# 糾正案文

壹、被糾正機關：臺北市政府。

貳、案 由：新北捷運環狀線板新站至景安站區間於0403地震中發生多處鋼箱梁位移、盤式支承損壞等嚴重災情，肇因於施工單位中華工程未按圖施作，將調坡板銑穿，致插銷跳脫；臺北捷運局身為工程主辦機關，未盡施工督導及履約管理之責，核有重大違失。另臺北捷運局所屬第一區工程處（時為東區工程處）自辦監造，未依規定善盡監造責任，就隱蔽部分訂定檢驗停留點、監督施作、先行查驗並記錄存證；主辦機關臺北捷運局亦未善盡督導之責，與所屬第一區工程處共同落實第二級品管，致生重大災損，亦有違失，爰依法提案糾正。

圖1 施工圖調坡板銑孔深度圖

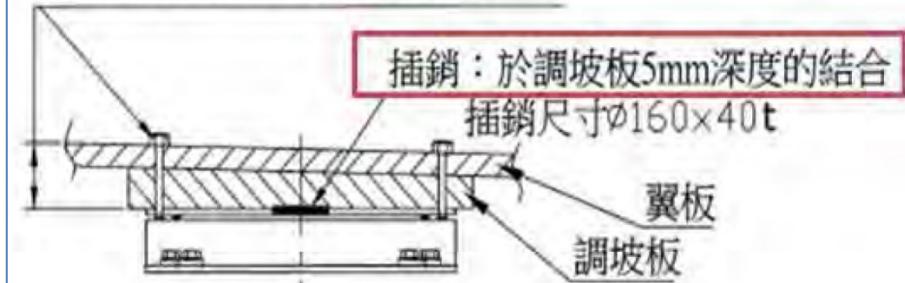
(三)經查本案施工單位所繪製之施工圖，顯示其調坡板銑孔深度僅5mm深度(如圖1所示)。惟現場調查時，量測調坡板銑孔深度達41mm(如圖2所示)，即實際銑孔深度遠大於施工圖規定之值。如此將造成插銷上方有36mm的贅餘空間，連同施工圖要求的5mm結合深度(共計41mm)，完全足以容納高度僅40mm的插銷，使得地震下有機會因搖晃而整體彈跳至活塞上方銑孔內，致使插銷喪失上錨碇版和下方活塞盤間剪力傳遞功能，進而產生上、下盤錯位。據執行支承現況調查的新北市土木技師公會將災損橋梁頂升後果然發現，插銷在地震力作用下脫離活塞，卡在盤式支承上盤或因上下盤錯位後、掉落至帽梁上，其二種態樣照片如圖3、圖4所示，破壞機制示意如圖5。另外，插銷跳脫亦造成拉拔板損壞，如圖6所示。
